1. Oversteek Schapenkamp; bij Groest

9. Bij Carpet Right, Groest 110

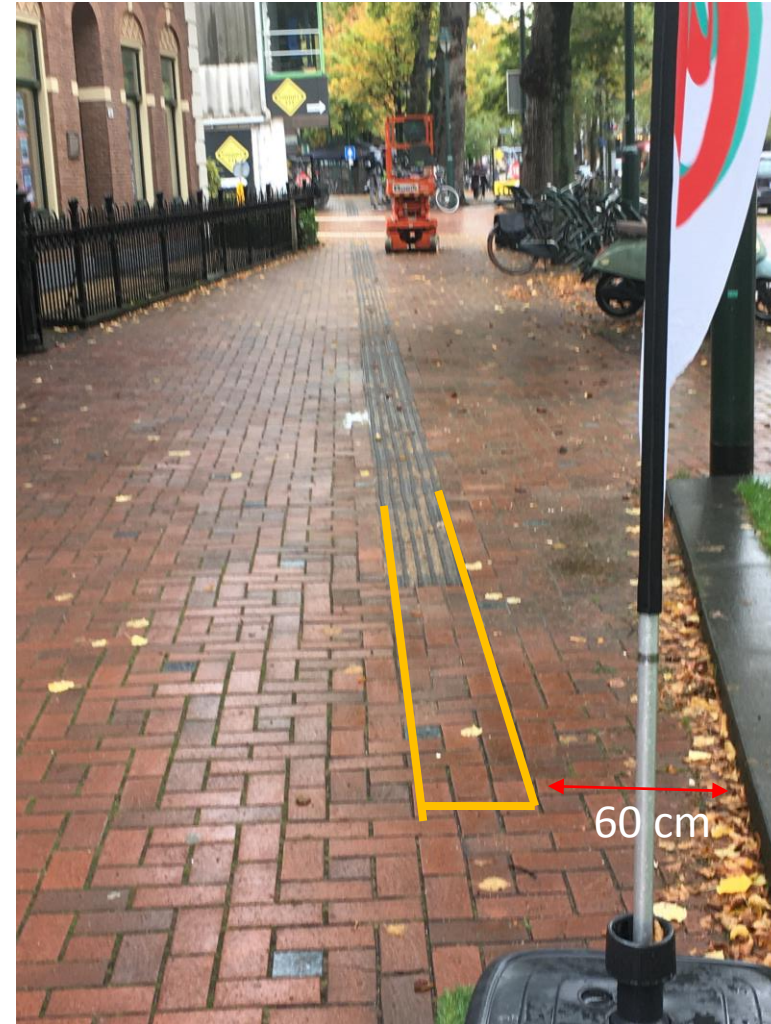
Daar begint bijna aan eind groenvak de geleidelijk richting kruising met oprit P-garage.

Het begin ligt iets te ver van de rand van het groenvak; iets verlengen lost dat op.

Helaas staan de vlaggen of hoe die dingen heten nog steeds in de weg! Handhaven!

Geleidelijk ca. 1 meter verder doortrekken

Contact opnemen met Carpetright over obstakels (Arnold 035 6281582)

11a. Kruising Herenstraat

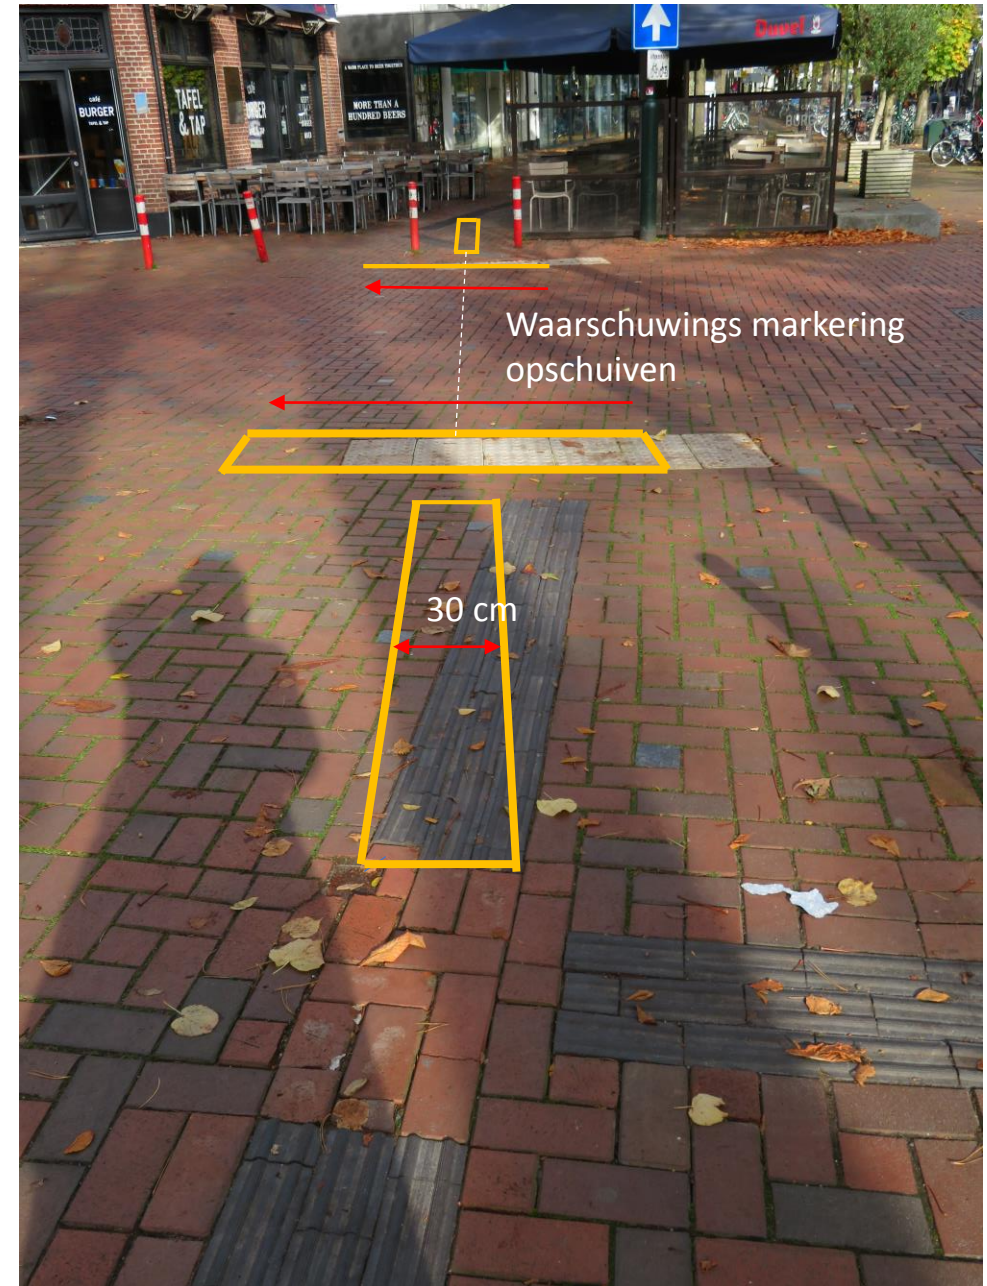
Oversteek met paaltjes naar terras mooi opgelost, maar werkt niet.

Niet volgens tekening uitgevoerd.

Gregory kan de geleidelijn aan de overkant niet vinden

Oplossing: knik in geleidelijn voor kruisingsvlak aanbrengen en geleidelijn na kruisingsvlak in verlengde leggen

Wwaarschuwingmarkeringen opschuiven

Handhaven bij terras: geen stoelen op de lijn zetten
